Fra: noreply@blivhoert.kk.dk
Sendt: 26. marts 2013 09:21
Til: TMF-Bydesign
Emne: Høringssvar: "Enghave Brygge" med kommuneplantillæg (2011-63262). Afsender: Formadn Anders Clausen
Vedhæftede filer: Tegning 3.pdf

Tak for dit høringssvar i forbindelse med "Enghave Brygge" med kommuneplantillæg

Høringssvar vedr. lokalplanen for Enghavebrygge

Uddrag af Tegning nr. 3 - Anvendelse

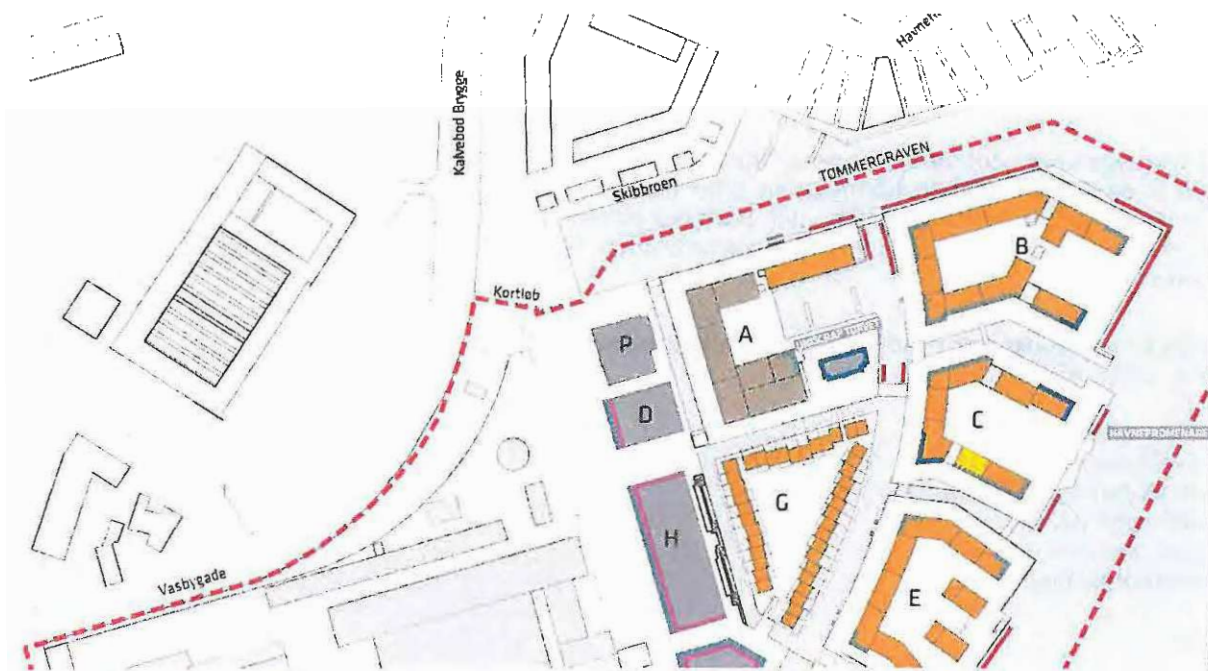
Foreningen Skibbroen har derfor et nødvendigt krav om, at der etableres et mindst 15 meter bredt afmærket sejløb med en mindste vanddybde på 4 meter ud til hovedløbet langs Islands Brygge.

Der er i forslaget lagt op til at der kan placeres husbåde i Tømmergraven ud for område A og B, derfor skal vores krav om et 15 meter bredt sejløb regnes ud fra ydersiden af disse husbåde. Bredden på 15 meter gælder også ud for de husbåde der evt. placeres ud for område A og Foreningen Skibbroens husbåde ved vores bådebro. I øjeblikket er der 19 meter fra kajen og til den nærmeste husbåd. Se den vedhæftede fil med uddrag af Tegning nr. 3 fra materialet "Enghave Brygge"
